**JX6-SB(-I)**  
**Versions Update**  
**von V2.16 auf V2.18**

## 2.5 LioN-S Module

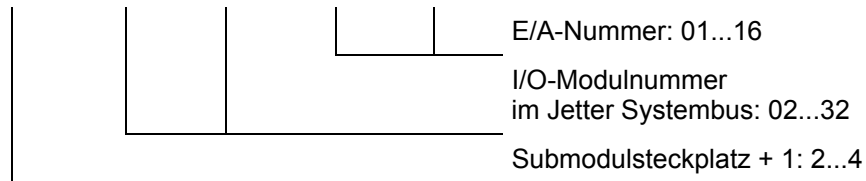
Ab der Version V2.18 unterstützt das JX6-SB(-I) LioN-S Module in Schutzklasse IP 67. Die Funktionalität der Module ist in den zugehörigen Betriebsanleitungen beschrieben. Die Register- und E/A-Nummerierung erfolgt analog zu den nicht intelligenten JX2-I/O Modulen.

### Nummerierung der digitalen Ein-/Ausgänge bei JC-800

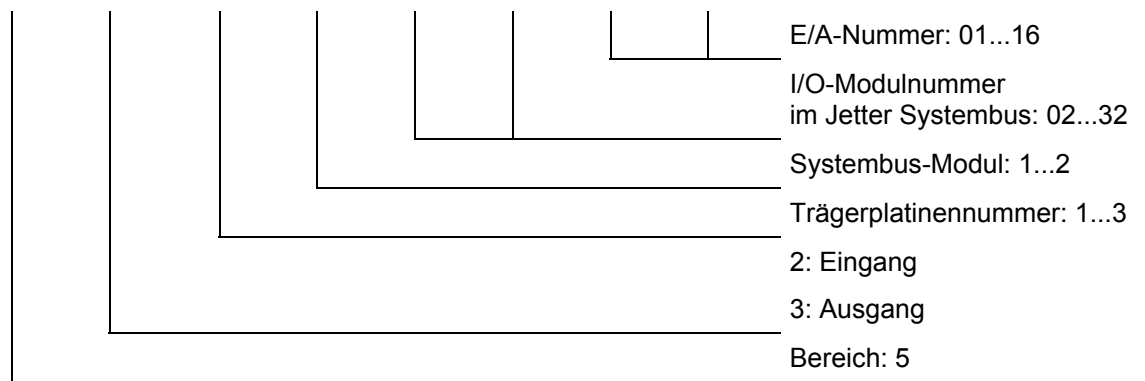
Bei den Compactbox-Modulen LJX7-CSL werden nun auch die Adressen bzw. Modulnummern 2 bis 32 unterstützt.

Die EA- und Register-Nummerierung erfolgt dann analog zu den JX2-I/O Modulen.
